Referanser:
Dykkar:
Vår: 21/10574 - 21/87754

Vedkomande. dispensasjon fra avstand til leidningsnett - gbnr 134/478 Hilland

Legg ved eit oppdatert kartutsnitt.

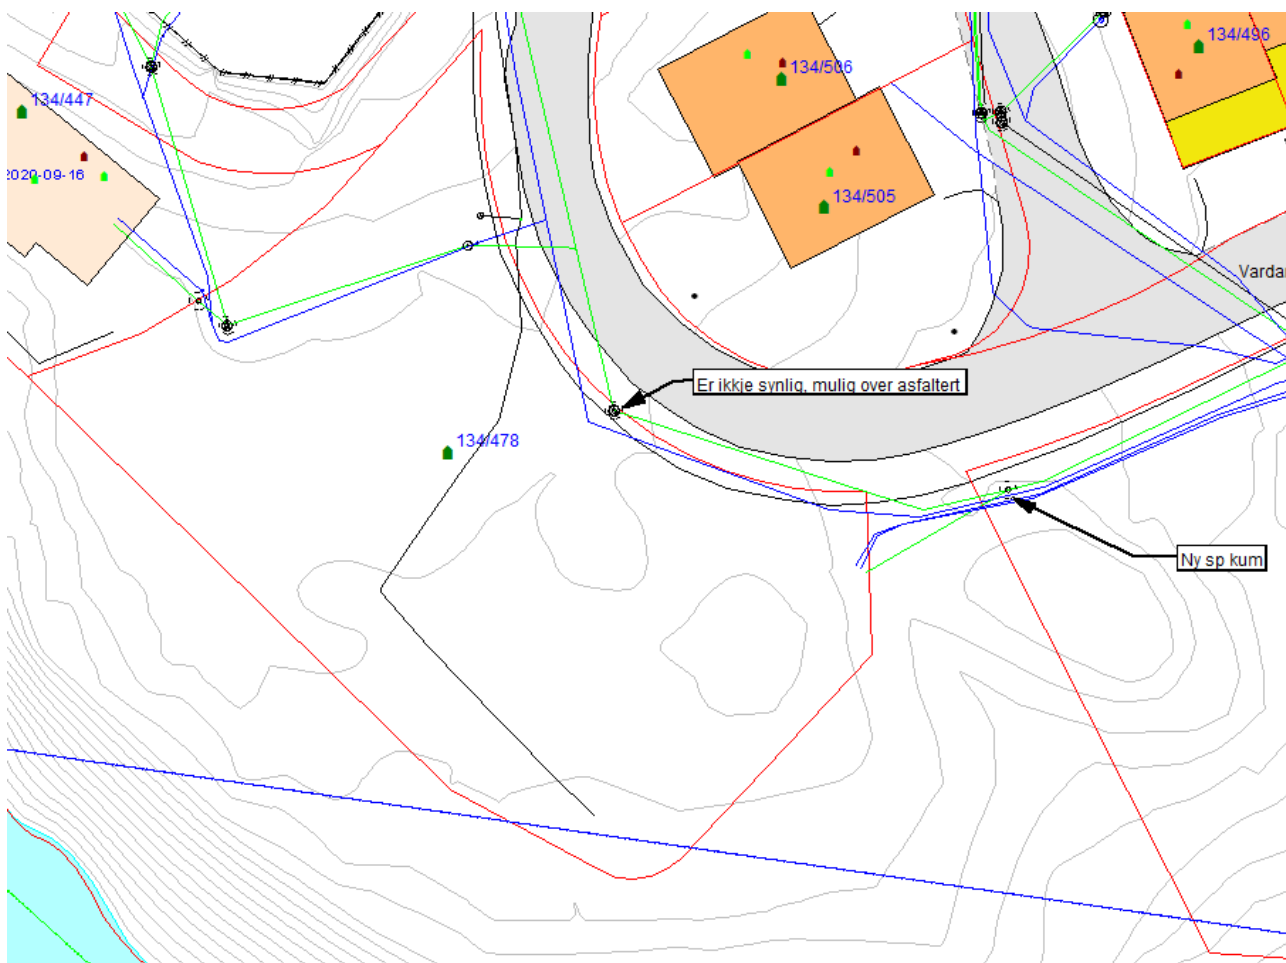
Har sett på dette. Eksisterende hovedledning vatn og avløp, må lokaliserast nøyaktig, er ikkje sikker på at innmålingsdata er korrekt, det har vist seg å ikkje stemme, i forbindelse medm arbeider i området. Når ledningsnett er lokalisert nøyaktig, med f. eks sonde i avløpsrør, kan ein vite nyaktig plassering, og det vil då være enklare å sjå, kva som er nødvendig av omleginger. Felles privat vatn og avløp til felt 7. må sikras tilkomst, desom dette vil krysse under mur, må det legges i trekkerør. Avstikk vatn til felt 7. her må ein kunne benytte same anboringspunkt som i dag, ikkje opprete nytt.

Når vi ser kor nært det er nødvendig å plassere mur mot hoved vatn og avløpsledning, må vi bli einig om utforming av mur, type mur osv.
